改善箇所説明図

キャブシートバック(運転席側)

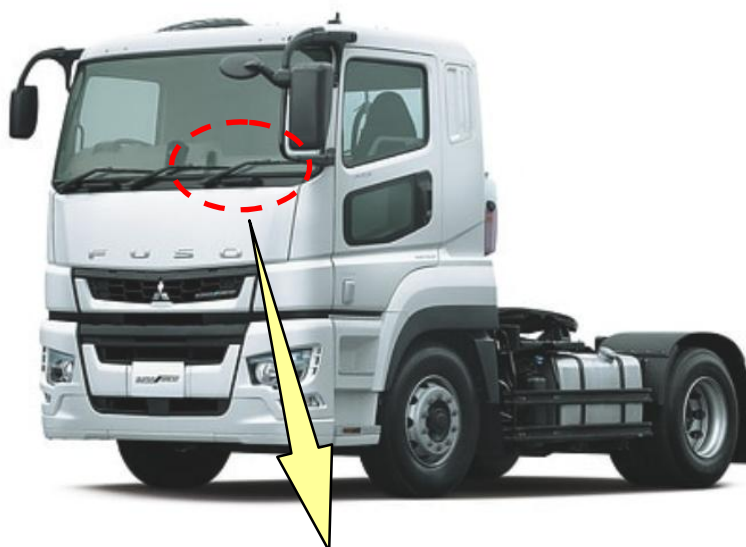
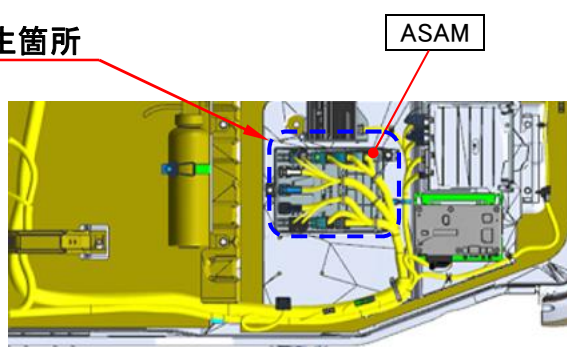
基準不適合発生箇所

大型トラック等のけん引車両において、ASAM（Advanced Signal and Actuation Module：電装品制御を統合管理するモジュール）の制御プログラムが不適切なため、走行中に運転者が操作を行っていないにもかかわらず、（10分毎に1回）トレーラ側のハザードランプとバックランプが瞬間的に点灯し、バックブザーが吹鳴するおそれがある。

改善措置の内容

全車両、ASAM の制御プログラムを対策仕様に書き換えると共に、届出番号 4918 で追加したハーネスが回路に組み込まれている場合は、当該ハーネスを切断する。

注： ☐ はソフトウェアを書き換える部品を示す。
